Vysvětlení zadávací dokumentace č. 3

podle §§ 98, 99 zákona č. 134/2016 Sb., o zadávání veřejných zakázek v platném znění (dále jen „Zákon“)

Zadavatel:	Pardubický kraj
sídlo:	Komenského náměstí 125, 532 11 Pardubice
zastoupený:	JUDr. Martinem Netolickým, Ph.D., hejtmanem
IČO/ DIČ:	70892822/ CZ70892822
profil:	https://zakazky.pardubickykraj.cz
Zástupce pověřený organizací zadávacího řízení:	Mgr. Ing. Robert Hebký, advokátní kancelář advokat@hebký.cz
IČO:	64010082
sídlo:	Václava Řezáče 315, PSČ 434 01 Most
Název veřejné zakázky:	Technické muzeum Pardubického kraje, 2. etapa
Druh zakázky / řízení:	stavební práce / nadlimitní zakázka / otevřené nadlimitní
Zahájení řízení:	dne 7.2.2024 odesláním oznámení o zahájení do VVZ, resp. TED

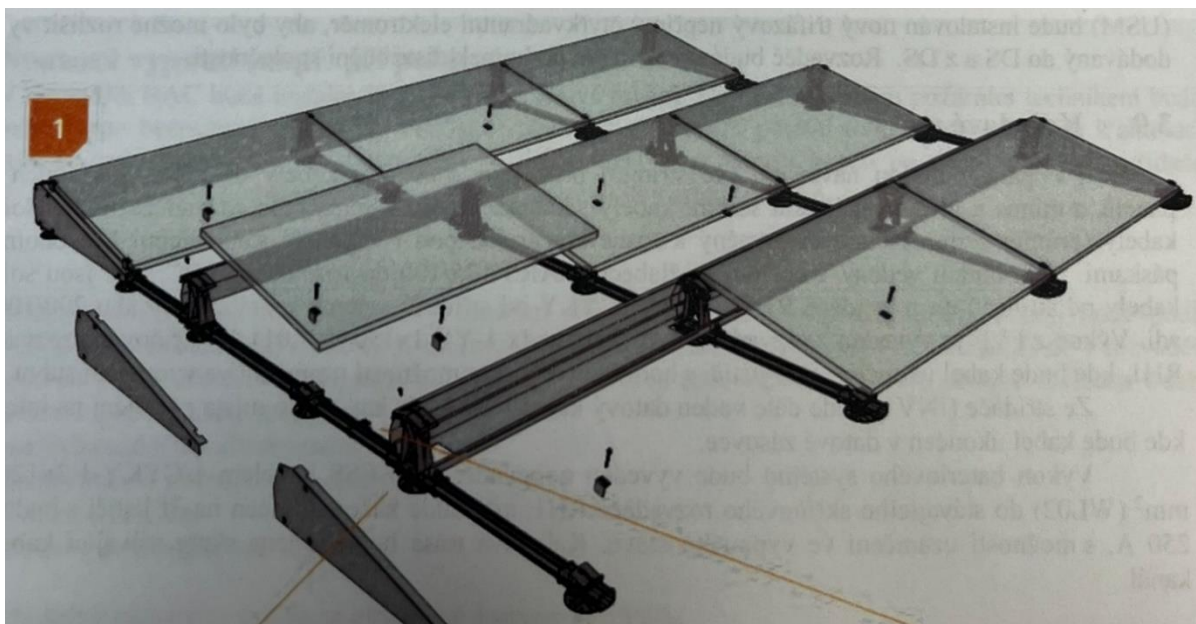
4. *Projektová dokumentace Silnoproudé elektroinstalace (D.1.4.4.) – Schéma FVE uvádí, že fotovoltaické panely mají být rozděleny do samostatných větví o celkovém počtu 53 ks panelů, ale předaný výkaz výměr v pol. č. 215 uvádí dodávku a montáž pouze 24 ks fotovoltaických panelů. Prosíme o úpravu výkazu výměr na správný počet FVE panelů nebo zaslání opraveného schématu FVE.*

Ad4) Opraveno, zadavatel uveřejňuje schéma.
